ИНФОРМАЦИЯ О УСТАНОВКЕ ДЛЯ RENAULT 1.5 DCI

НОМЕР GATES:
Приводной ремень вспомогательных механизмов

МАРКА:
RENAULT.

TECHNICAL BULLETIN 013

РИС. 1

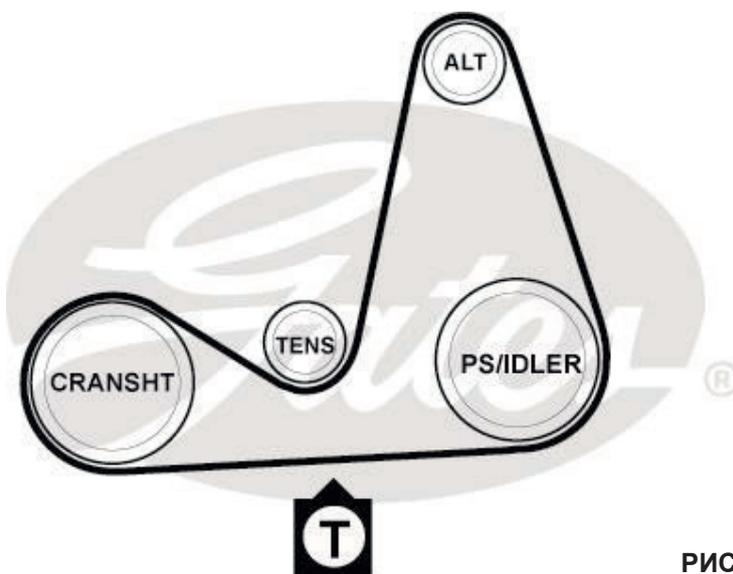
Ролики этого привода имеют 6 канавок, в то время как устанавливаемый ремень — только 5 ребер. Самая ближняя к блоку двигателя канавка должна оставаться свободной.

8. Натяжение ремня: этот ремень должен быть натянут с большим усилием (используйте инструмент Mot.1638, оригинальный номер 0000163800), чем оригинальный ремень привода. Измерение натяжения нужно производить в нижней части привода между коленвалом и насосом усилителя руля (или направляющим роликом для автомобилей без усилитель руля) (рис.1).
9. При измерении натяжения ремня с помощью STT-1 используется ключ «8», «180» (виртуальное расстояние 180 мм). При измерении с помощью Krikit® усилие натяжения должно составлять 70 кг.
10. Теперь затяните оба болта (36 Нм).
11. Прокрутите двигатель 2 раза по часовой стрелке.
12. Проверьте натяжение и отрегулируйте при необходимости.
13. Установите на место все демонтированные части.

1. Ослабьте болты крепления натяжителя (TENS).
2. Снимите приводной ремень вспомогательных механизмов.
3. Снимите болты крепления натяжителя и натяжитель.
4. Установите новый натяжитель (оригинальный номер 8200328372).
5. Используйте два новых болта (оригинальный номер 7703002059, с шестигранной головкой).
6. Завинтите два болта от руки.
7. Установите новый ремень Micro-V® XF 5PK1133 (оригинальный номер 8200020924).
